CLARIFICAREA NR. 1 LA DOCUMENTATIA DE ATRIBUIRE
EXECUȚIE LUCRĂRI AUTOSTRADA BUZAU – FOCSANI TRONSON 3 km 35+400 – km 71+500 Ramnicu Sarat – Mandresti Munteni
COD UNIC DE IDENTIFICARE CONTRACT: 16054368/2022/2411/S10

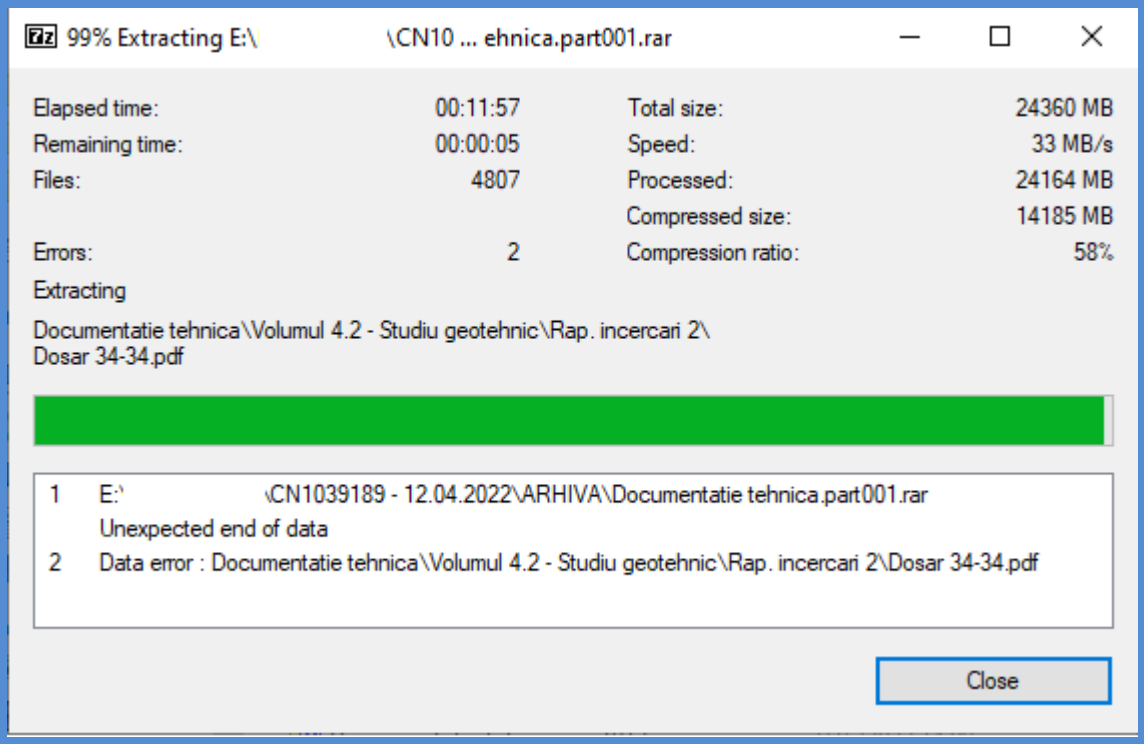
Intrebare 13	***Iluminat poduri/pasaje*** ***• in SF+PT sunt cerinte de iluminare cu AIL LED panouri fotovoltaice 9 poduri in in timp ce in schema " Sistem general de telegestiune al obiectelor aferente obiectivului "Autostrada A.7 Buzau-Focsani" sunt doar 5.*** ***• Cate aparate de iluminat cu LED alimentate cu panouri fotovoltaice trebuie sa luam in considerare pentru fiecare pod / TC.da obiect …… ?***

• Fiecare automat programabil trebuie sa fie echipat si cu router IP pentru comunicatie cu Dispeceratul ? ***• Automatul programabil conditioneaza nivelul de iluminat numai fata de senzorul crepuscular (nu este prevazut) sau fata de un ceas astronomic?***

Raspuns 13	• ***" Sistem general de telegestiune al obiectelor aferente obiectivului "Autostrada A.7 Buzau-Focsani" sunt 5, deoarece sunt poduri peste Autostrada, acestea fiind iluminate cu stalpi cu panouri fotovoltaice.*** ***Cele 5 poduri cu panouri fotovoltaice sunt urmatoarele:*** - Pod pe Dj202, Km 35+956 - **obiect 21.7** - Pod pe DC1B, Km 41+700 - **obiect 21.8** - Pod pe Dj202E, Km 47+342 - **obiect 21.9** - Pod pe drum de exploatare, Km 56+692 - **obiect 21.10** - Pod pe drum de exploatare, Km 59+912 - **obiect 21.11** ***Podurile*** - Pod la NOD RUTIER, Km 53+293; - Pod pe DN 2N, Km 52+510, sunt cuprinse in cadrul nodului **OBIECT 6 NOD RUTIER,** si nu sunt iluminate cu stalpi cu panouri fotovoltaice.

• ***Numarul aparatelor de iluminat cu LED este mentionat in listele de cantitati si este completat in tabelul de mai jos.***

Pod pe Dj202, Km 35+956 - **obiect 21.7**	1
"TC.da obiect 21.7" : ["automat programabil ", "modul adresabil"]	1
"TC.da obiect 21.7" : "AIL LED 100W cu panouri fotovoltaice"	14
Pod pe DC1B, Km 41+700 - **obiect 21.8**	1
"TC.da obiect 21.8" : ["automat programabil ", "modul adresabil"]	1
"TC.da obiect 21.8" : "AIL LED 100W cu panouri fotovoltaice"	14
Pod pe Dj202E, Km 47+342 - **obiect 21.9**	1
"TC.da obiect 21.9" : ["automat programabil ", "modul adresabil"]	1
"TC.da obiect 21.9" : "AIL LED 100W cu panouri fotovoltaice"	14
Pod pe DN 2N, Km 52+510	1
"TC.da ……." : ["automat programabil ", "modul adresabil"]	
"TC.da ……..." : "AIL LED 100W cu panouri fotovoltaice"	NU
Pod la nod rutier DN2N, Km 53+293	1
"TC.da ……." : ["automat programabil ", "modul adresabil"]	
"TC.da ……..." : "AIL LED 100W cu panouri fotovoltaice"	NU
Pod pe drum de exploatare, Km 56+692 - **obiect 21.10**	1
"TC.da obiect 21.10" : ["automat programabil ", "modul adresabil"]	1

"TC.da obiect 21.10" : "AIL LED 100W cu panouri fotovoltaice"	14
Pod pe drum de exploatare, Km 59+912 - **obiect 21.11**	1
"TC.da obiect 21.11" : ["automat programabil ", "modul adresabil"]	1
"TC.da obiect 21.11" : "AIL LED 100W cu panouri fotovoltaice"	*14*
Pod peste DJ 205R si paraul Ramna, Km 62+991	***1***
"TC.da ……." : ["automat programabil ", "modul adresabil"]	
"TC.da ……..." : "AIL LED 100W cu panouri fotovoltaice"	***NU***
Pod peste raul Milcov, Km 69+651	***1***
"TC.da ……." : ["automat programabil ", "modul adresabil"]	
"TC.da ……..." : "AIL LED 100W cu panouri fotovoltaice"	***NU***

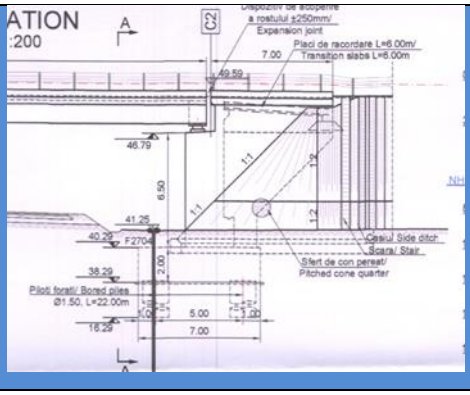
Intrebare 14	**Nod *rutier Caiata, tip B la Km 53+293 - obiect 6 si Nod rutier Slobozia Ciorasti, tip B la Km 62+992 - obiect 7.1***
	• *Pentru tablourile de iluminat TIL6.1 .., TIL 7.1.1. nu sunt descrise circuitele de iluminat si aparatele de iluminat, Cate aparate de iluminat*

trebuie sa luam in considerare pentru fiecare tablou de iluminat sic ate tablouri de iluminat sunt prevazute? • *Pentru fiecare tablou de iluminat automatul programabil trebuie sa conditioneze iluminatul fata de propriul sensor crepuscular, sensor de temperature, sensor de umiditate si sensor de masurare trafic rutier?* ***Nod rutier Caiata, tip B la Km 53+293 - obiect 6*** *"TIL.6,1……..": ["automat programabil cu 4 senzori", "modul adresabil"]* *"TIL.6.1…….. circuit ……." : " AIL LED 122W la 172W"* ***Nod rutier Slobozia Ciorasti , tip B la Km 62+992 - obiect 7.1*** *"TIL.7,1.1……..": ["automat programabil cu 4 senzori", "modul adresabil"]* *"TIL.7.1.1…….. circuit ……." : " AIL LED 122W la 172W"*
Raspuns 14	• Pentru tablourile de iluminat TIL 6.1, TIL 6.2, TIL 6.3, TIL 6.4 TIL 6.5 sunt descrise circuitele de iluminat in schemele energetice ale tablourilor electrice, plan P-CST-01118-3-PRD1-PT-83-IE-004-R01. In breviarul de calcul, **„CALCULUL caderii de tensiune iluminat OBIECT 6, NOD RUTIER DN 2N, BUZAU-FOCSANI”** sunt descrise toate tablourile electrice cu circuitele, sectiunile cablurilor, caderile de tensiune si aparatele de iluminat aferente NODULUI 6. Sunt prevazute 5 tablouri electrice de iluminat, respectiv TIL 6.1, TIL 6.2, TIL 6.3, TIL 6.4, TIL 6.5. De asemenea, in planul de situatie OBIECT 6, cod plansa P-CST-01118-3-PRD1-PT-83-IE-004-R01 sunt prezentate toate aparatele de iluminat cu repartizarea pe circuite si faze. • Pentru fiecare tablou de iluminat automatul programabil trebuie sa conditioneze iluminatul fata de propriul sensor crepuscular

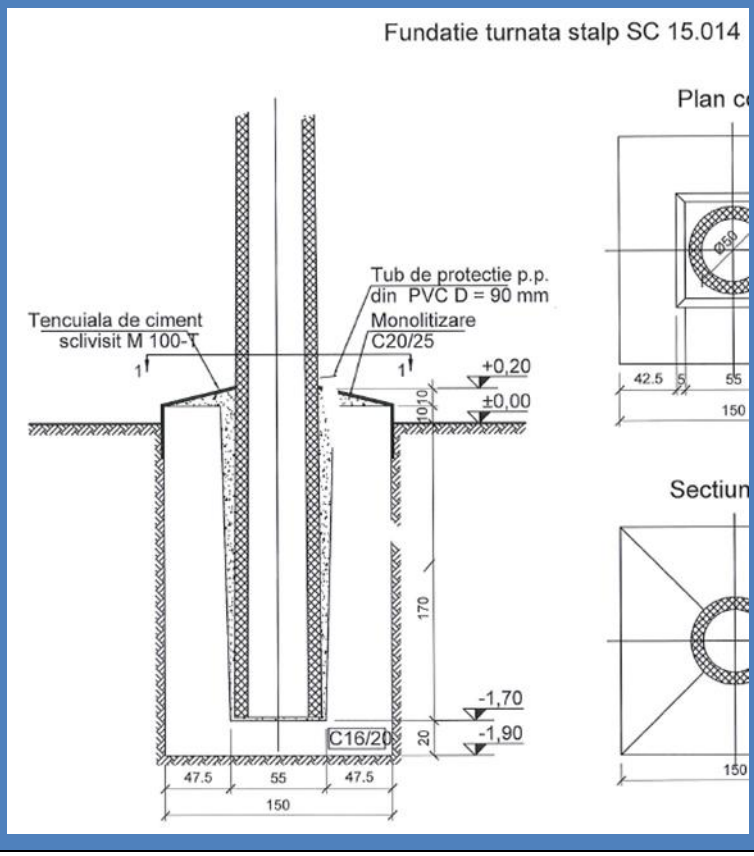
Raspuns 114	A se vedea **Raspunsul nr. 18** din prezenta Clarificare.
Intrebare 115	***In cadrul Volumului 4, Investigatii si studii de teren, 4.2 Studiu Geotehnic, la capitolul 5.6.3 Caracterizarea geotehnica a pamanturilor din gropile de imprumut sunt precizate urmatoarele: Groapa de imprumut Nr. 3 „Este amplasata de o parte si alta a autostrăzii intre km 24+550 si km 24+850" La capitolul de concluzii si recomandari este precizat ca pamanturile pana la adancimea de 4.50 (5.00)m sunt improprii pentru terasamente, iar cu privire la pamanturile necoezive „aflate de la 4.50 — 6.00m adâncime si care sunt de calitate 2b(buna) si care pot fi folosite ca atare la umpluturi in rambleuri cu inaltimi peste 6.00m, dar este neeconomic deoarece pentru extragerea lor trebuie inlaturat un strat de***

4.00 - 4.50m grosime." Groapa de imprumut nr. 4 In cazul forajului Gi 2410 este precizat ca „Pământurile pot fi folosite in amestec cu sap are in trei trepte: 1. hi=1.00-1.80m; 2. h2=1.80-3.50m; 3. h3=3.50-5.50m. După sapare, pământurile din treptele 2 si 3 vor fi lasate separat la uscare. După uscare, inaintea punerii in opera, pământurile din cele trei trepte vor fi amestecate omogen. înaintea punerii in opera vor fi verificate granulometria, plasticitatea, coeficientul de neuniformitate care trebuie sa aiba valoarea Un>15, umflarea libera care trebuie sa fie UL1.70g/cm3." Aceeasi mentiune se regaseste si in cazul Gi 2412. Groapa de imprumut nr. 12 Concluziile prevad ca circa 62% din suprafata gropii este reprezentata de pamanturi improprii umpluturilor. Totodata in cazul majoritatii forajelor, este precizat ca „Pământurile pot fi folosite in amestec cu pământuri nisipoase astfel incat umflarea libera sa scada la valoarea Ui <50%, intr-o singura sau doua trepte de sapare, ca umpluturi pentru rambleuri cu inaltimi, h<4.00m." ***Va rugam sa clarificati daca ofertantii, in cazul utilizarii gropilor de imprumut puse la dispozitie de Autoritatea Contractanta, trebuie sa ia in considerare toate operatiunile necesare prezentate in Studiul Geotehnic (sapare in trepte, uscare, amestecare diferite tipuri de pamant) pentru extractia si utilizarea pamantului din cadrul gropilor de imprumut.***

Raspuns 115	In cazul utilizarii gropilor de imprumut puse la dispozitie, ofertantii isi vor evalua operatiunile necesare folosirii pamanurilor pentru umpluturi tinand cont de toate datele prezentate atat in Studiu geotehnic, cat si de toate datele prezentate pe intreg cuprinsul Proiectului.
Intrebare 116	***Va rugam sa clarificati daca este necesara semnarea Anexei nr. 2 la Formularele 7A si 7B - Preambul. In cazul in care Autoritatea Contractanta solicita semnarea lor, va rugam clarificati daca acestea trebuie semnate de catre reprezentatntul legal sau de catre reprezentantul imputernicit.***
Raspuns 116	Se vor avea in vedere prevederile din cadrul sectiunii IV.4.3) Modul de prezentare a ofertei, dupa cum urmeaza: ***[...] a) Formularul nr. 7A/7B*** *(in functie de lot) „**Formular de Propunere Financiara**", in conformitate cu modelul prezentat in Documentatia de Atribuire, **semnat de reprezentantul legal al ofertantului unic, sau, dupa caz, de reprezentantii legali ai tuturor ofertantilor asociati.*** ***b) Anexa nr. 1 la Formularul nr. 7A/7B "Listele de cantitati "****, completate in conformitate cu Documentatia de Atribuire, **semnate de reprezentantul legal al ofertantului unic, sau, dupa caz, de reprezentantii legali ai tuturor ofertantilor asociati.*** ***c) Anexa nr. 2 la Formularul nr. 7A/7B „Preambul".*** ***d) Anexa nr. 3 la Formularul nr. 7A/7B "Defalcarea sumelor din Anexa nr. 1 la Propunerea Financiara (Listele de cantitati) aferente activitatilor subcontractate"****, in conformitate cu modelul din Documentatia de Atribuire, **semnat de reprezentantul legal al ofertantului unic, sau, dupa caz, de reprezentantii legali ai tuturor ofertantilor asociati, precum si de catre reprezentantul legal al subcontractantului.** Aceasta Anexa va fi prezentata si completata numai in situatia in care Ofertantul a declarat in cadrul ofertei Subcontractanti care si-au exprimat optiunea a fi platiti direct de catre Beneficiar.* ***e) Anexa nr. 4 la Formularul nr. 7A/7B "Lista furnizorilor de materiale de constructie***
